**Oggetto:** art.27 bis - D.Lgs. 152/2006, art. 15 L.R. 4/2018. Procedimento unico di VIA per il rilascio del Provvedimento Autorizzatorio Unico Regionale relativo al progetto “Allevamento di 174.000 galline ovaiole presso il complesso zootecnico della Società Agricola Nuova Coccodì SRL” situato a Portoverrara in Comune di Portomaggiore (FE), proposto dalla Società Agricola Nuova Coccodì SRL (Fascicolo RER n. 1317/7/2021).

**Richiesta integrazioni (art. 27-bis D.Lgs. 152/06, art. 18 L.R. 4/18)**

**Prot. 109977/2021 del 14/07/2021 – Trasmissione integrazioni**

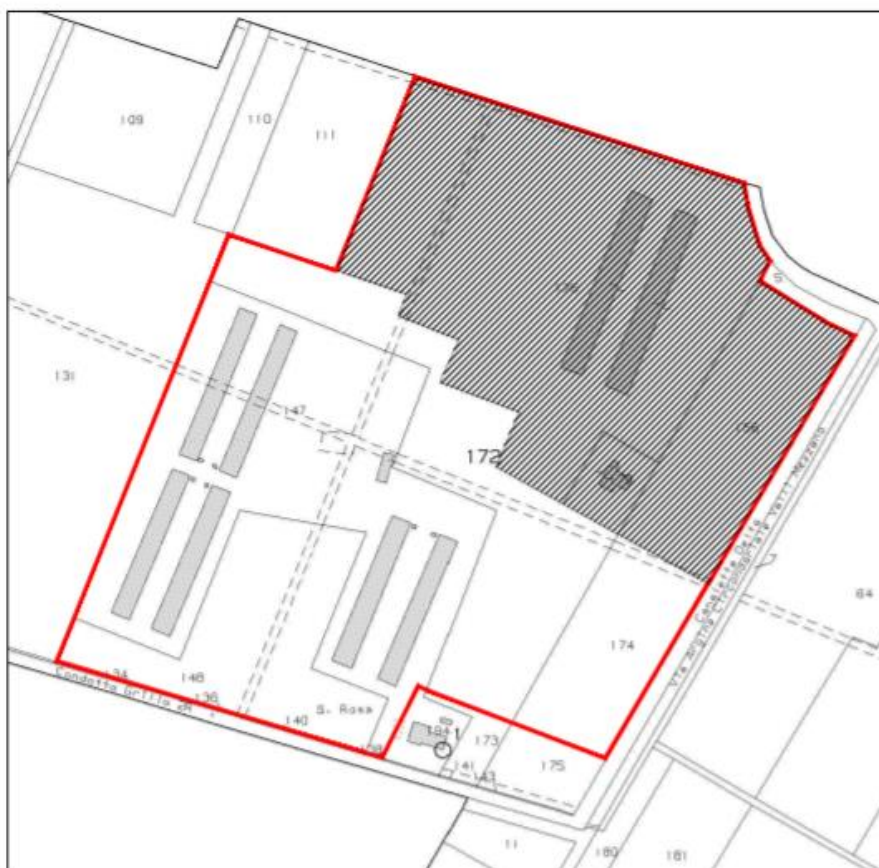
*“[...] A seguito dell'inquadramento della tipologia di attività (aziendale o industriale), dovrà essere effettuata la verifica di conformità agli strumenti urbanistici ed edilizi, con particolare riferimento all'art. III.34 del RUE. [...] Nel caso trattasi i variante al POC (art. III.34 del RUE), dovrà essere presentata relazione di variante urbanistica comprensiva di elaborati rappresentativi della sistemazione dell'intera area con individuazione di parcheggi pertinenziali e della sistemazione del verde, planimetria con rappresentazione delle distanze minime da osservare art. III.34 punto 3., nonché relazione di Valsat (art. 5 LR. 20/2000)”*,

L'Azienda, ad oggi, chiede l'**esclusione** dal **presente procedimento** dei **capannoni G ed H** ( autorizzati come **allevamenti aziendali**), mentre richiede di poter **effettuare** la **valutazione** degli **impatti** relativamente ai soli **capannoni A, B, C, D, E ed F (allevamento industriale)**, **continuando** l'iter per il **rilascio di P.A.U.R. + A.I.A.**

**La trasformazione dell'uso da d4.2 (allevamento aziendale) a d5 (allevamento industriale) comporta quindi la necessità di attuare il percorso di variante al POC.**

**PORTOVERRARA  
CAPANNONE A**

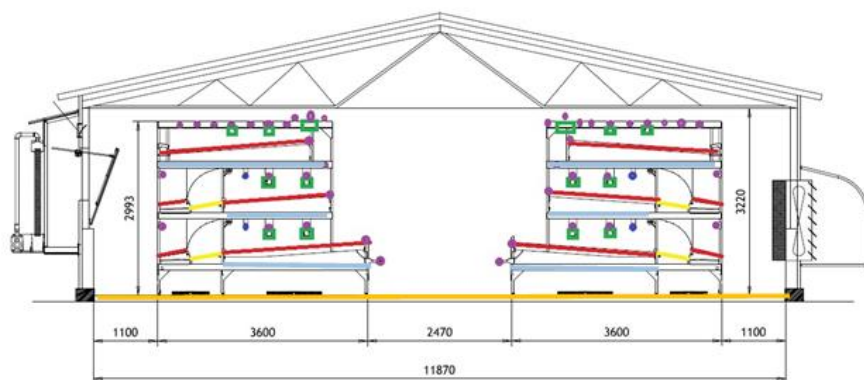
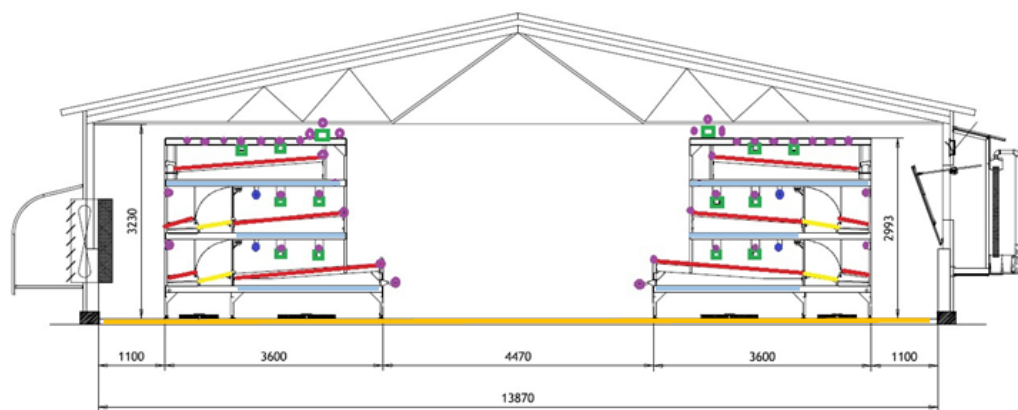
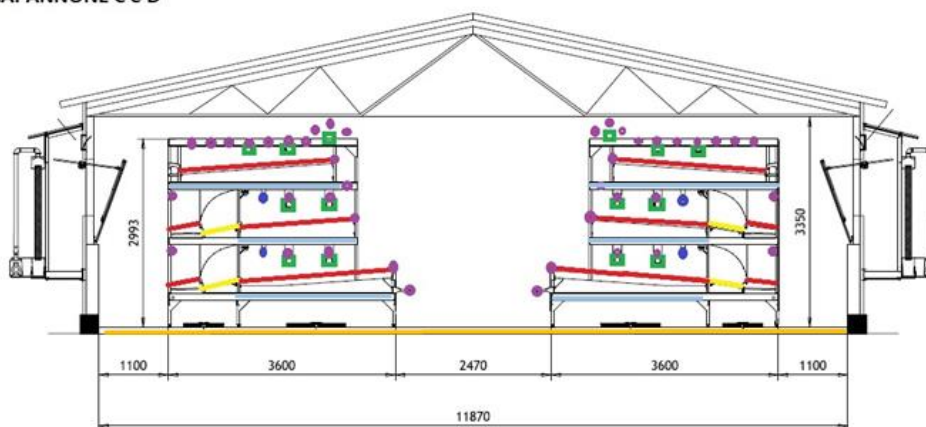
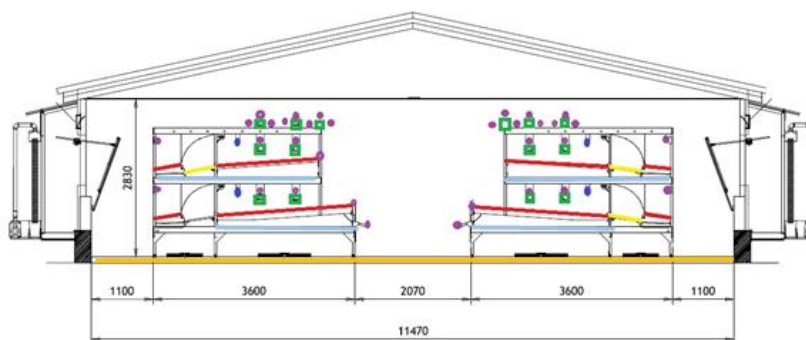
- 5) presentare una planimetria che permetta di verificare come è costruita la struttura del sistema ad aviario e tutte le dimensioni dei suoi diversi componenti riportati in Relazione Tecnica (es. ripiani ai diversi livelli, trespoli, abbeveratoi, zona a lettiera, ecc.);

Si allega alla presente schema degli impianti che verranno installati – Allegato 3.

Dette schede, contengono un'analisi puntuale dei vari capannoni, riportando nello specifico:

Mangiatoie, abbeveratoi; Nidi, posatoi e trespoli, lettiera e superficie.

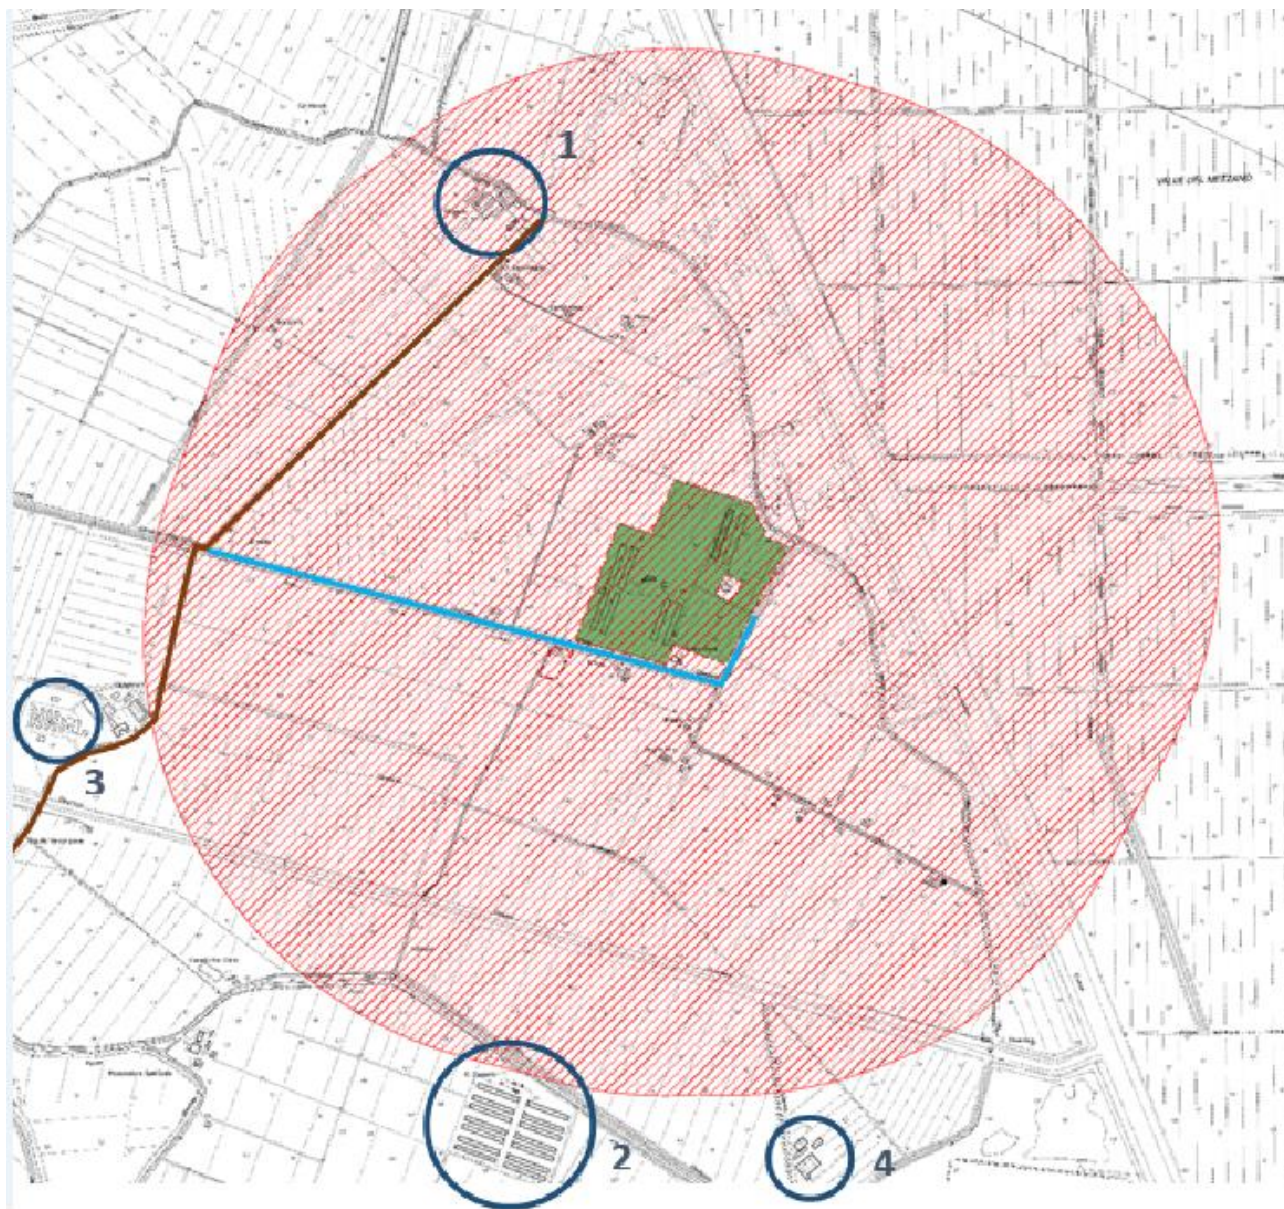
- 2) garantire la manutenzione periodica del manto stradale bituminoso di via Cavrea e del tratto ghiaiato di via Grillo Braglia interessati dai transiti afferenti sia al periodo di attivazione dell'allevamento che al periodo di esercizio dello stesso, avendo cura di attenersi alle prescrizioni tecniche impartite dal Settore Tecnico dell'ente mediante:
- apporto periodico di materiale inerte da definire con il Servizio Viabilità dell'ente almeno una volta all'anno per minimo 1.200 q.l. e la sua stesa con ripristino degli avvallamenti e delle pendenze con grader livellatore;
  - realizzazione delle buchette di drenaggio nella misura di una ogni 50 m sfalsate ai lati della strada;
  - distribuzione di sale stradale antipolvere in corrispondenza dei fronti strada delle residenze presenti;

L'azienda quindi, per quanto riguarda via Grillo Braglia conferma la volontà di procedere alla manutenzione periodica , mentre per Via Cavrea si riserva qualsiasi valutazione all'esito di un sopralluogo congiunto con L'Amministrazione Comunale – che richiediamo già con la presente - al fine di evidenziare come versa ad oggi la strada, rappresentando come la stessa versi in cattivo stato di manutenzione e conservazione .

Nell'immagine sopra, Via Cavrea in Nero, notiamo come la stessa sia utilizzata da altri soggetti.

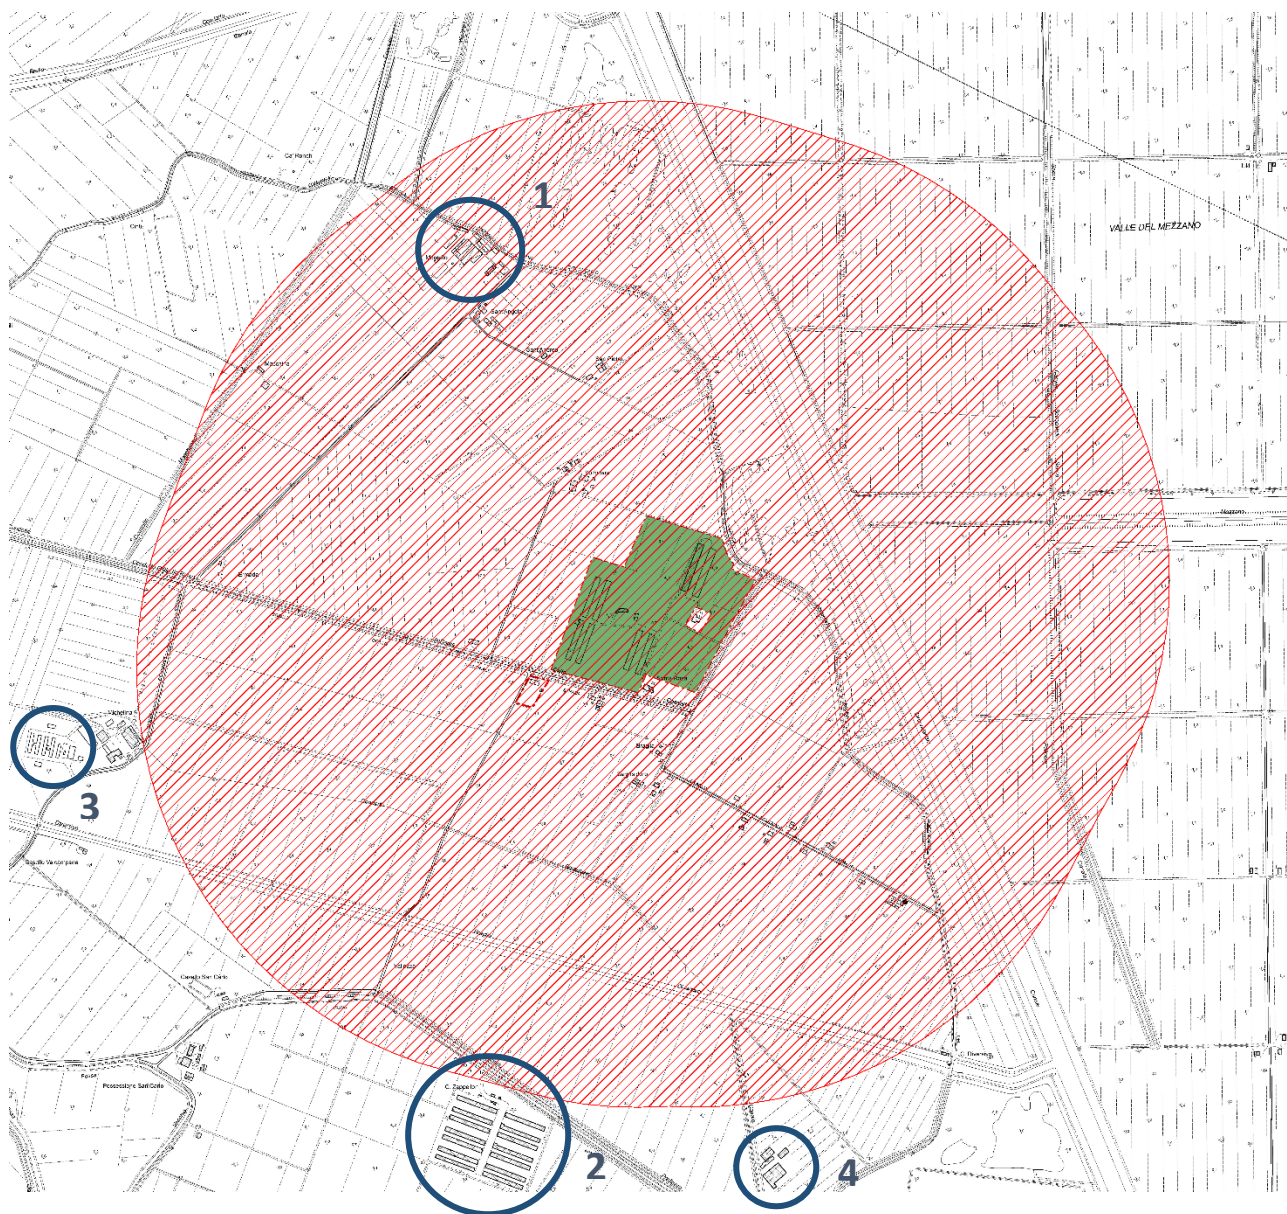
**14) effettuare una valutazione relativa agli impatti cumulativi e sinergici:**

Al fine di effettuare una valutazione relativa agli impatti cumulativi e sinergici è stato verificato, attraverso l'Unione dei Comuni Valli e Delizie (con nota AOPROTUVD.REGISTRO UFFICIALE.2021.0021342 del 23/07/2021 in allegato) come all'interno dell'ambito territoriale di riferimento (1 km dal perimetro dell'area dello stabilimento) siano ubicati i seguenti allevamenti:

In attesa di tali dati è comunque possibile constatare come all'interno dell'ambito territoriale di riferimento non vi siano altri allevamenti di galline ovaiole e che quindi, non vi siano impianti analoghi nel perimetro di riferimento su cui effettuare cumulativi di impatto.

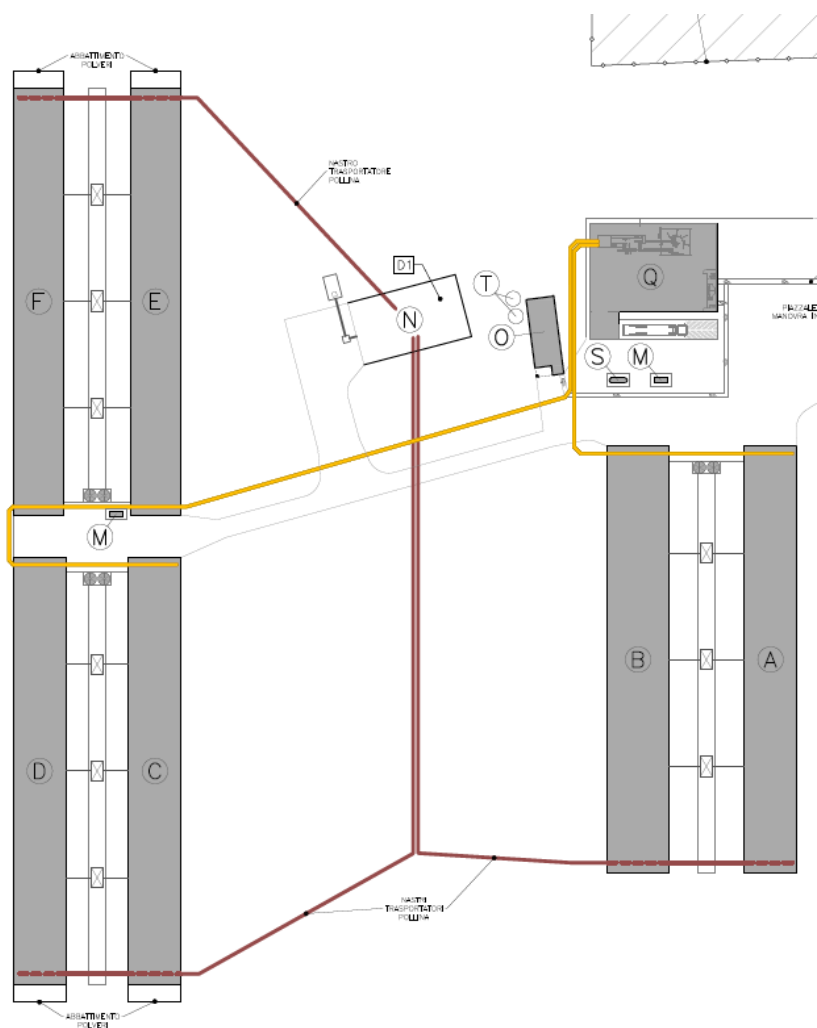
24) si descriva il sistema di trascinamento dei nastri della pollina: si specifichi in tal senso se il trascinamento avviene giornalmente (ad es  $\frac{1}{3}$  del nastro al giorno - quindi scarico ogni giorno di pollina che è rimasta sul nastro 3gg); il cadenzamento dello scarico e il trascinamento del nastro dovranno assicurare che allo stoccaggio vengano avviati effluenti con ridotto tenore di umidità;

Si precisa che il nastro permane in posizione statica per nr. 3 gg.

Ogni 3 giorni vi è lo scarico sul mezzo per l'allontanamento immediato dal sito tramite cessione ad impianto a biogas.

**ALLEGATO 3B – PLANIMETRIA DELL'IMPIANTO (RETE IDRICA),  
RETE PIEZOMETRICA E ANDAMENTO DEI FLUSSI FREATICI**

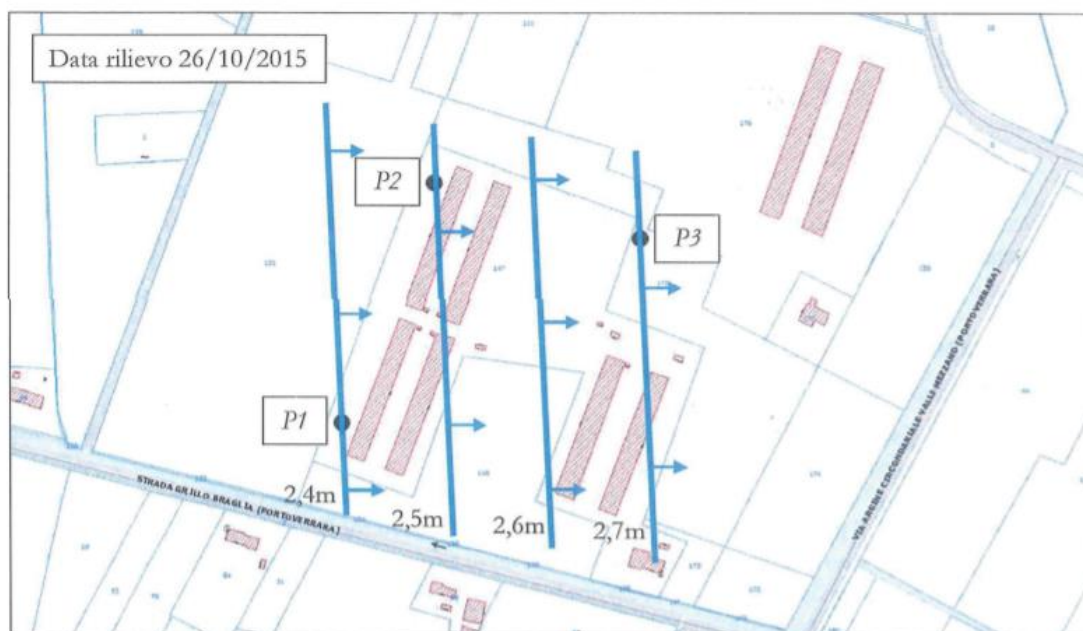
27) integrare la tavola della rete idrica o quella dei depositi con la localizzazione dei piezometri presenti in sito, con indicazione della direzione di falda;

Si rimanda al rispettivo allegato (allegato 11) ovvero la tavola 3B dell'AIA.

## DESCRIZIONE TECNICA CAMERE ABBATTIMENTO POLVERI

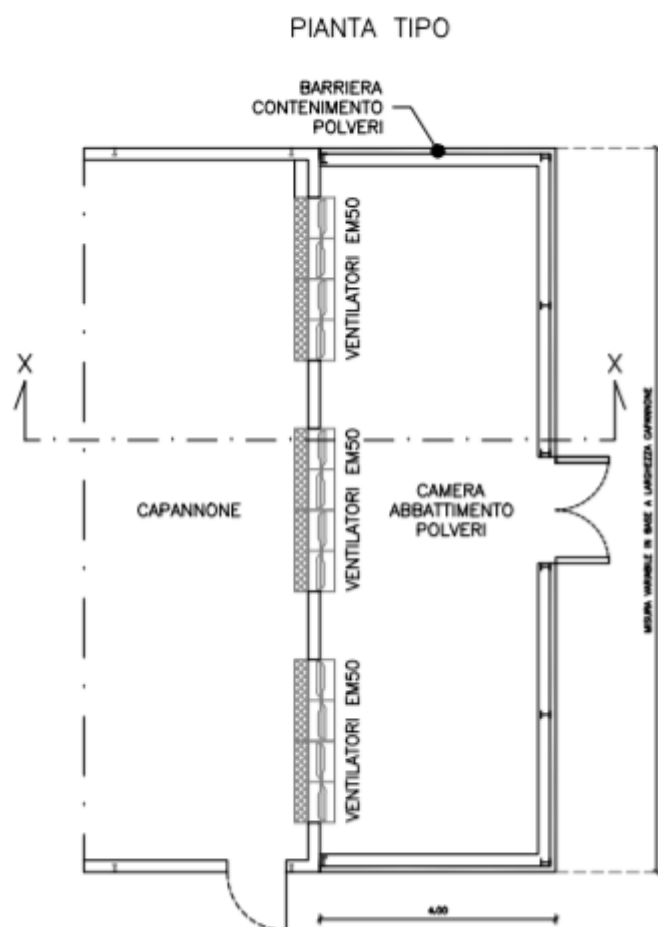
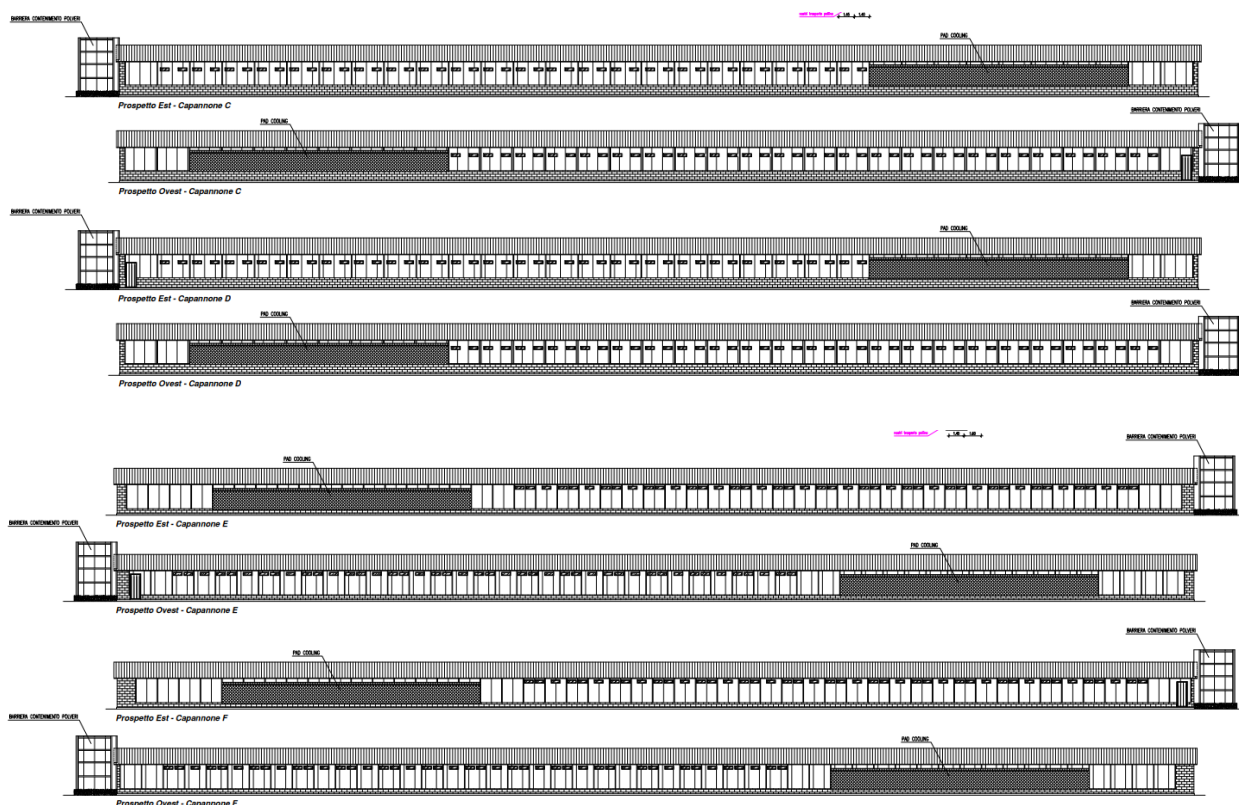
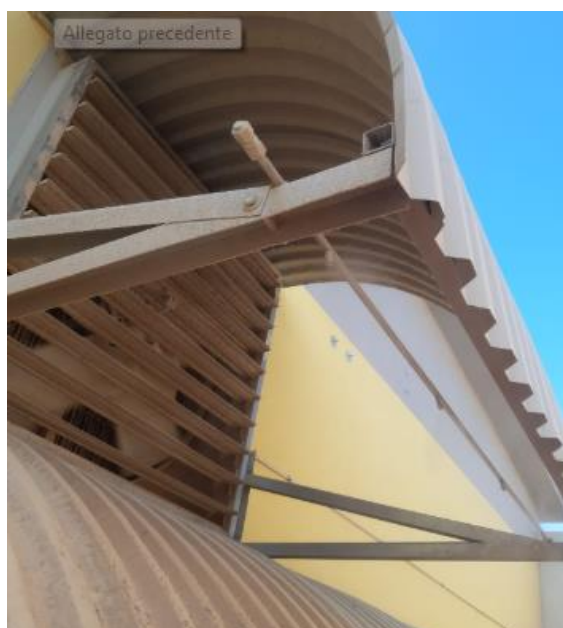
28) si richiede di descrivere i dispositivi di abbattimento delle polveri in uscita dagli estrattori per la ventilazione dei ricoveri (oscuranti; oscuranti/barriere) come indicate nella scheda E; si corredi la descrizione con un elaborato grafico descrittivo; si richiede inoltre di specificare se le aree sulle quali si depositeranno le polveri abbattute in uscita dai ricoveri, siano superfici impermeabilizzate;

Al fine di contenere ed abbattere la concentrazione di polveri in uscita dal sistema di estrazione dell'aria dai capannoni, è prevista la costruzione di apposite camere di abbattimento (aperte solo superiormente) in corrispondenza delle testate dei capannoni dove si trovano i ventilatori.

La struttura è costituita da un telaio di putrelle e traversi in acciaio saldamente infisso ad un cordolo di fondazione in cemento armato e da pannelli sandwich di spessore 10 cm.

Le profondità delle camere è di 4.00 mt, per la larghezza del capannone cui sono a servizio, per un altezza fuori terra di mt. 5,00. – totale con fondazione 5,50 mt -
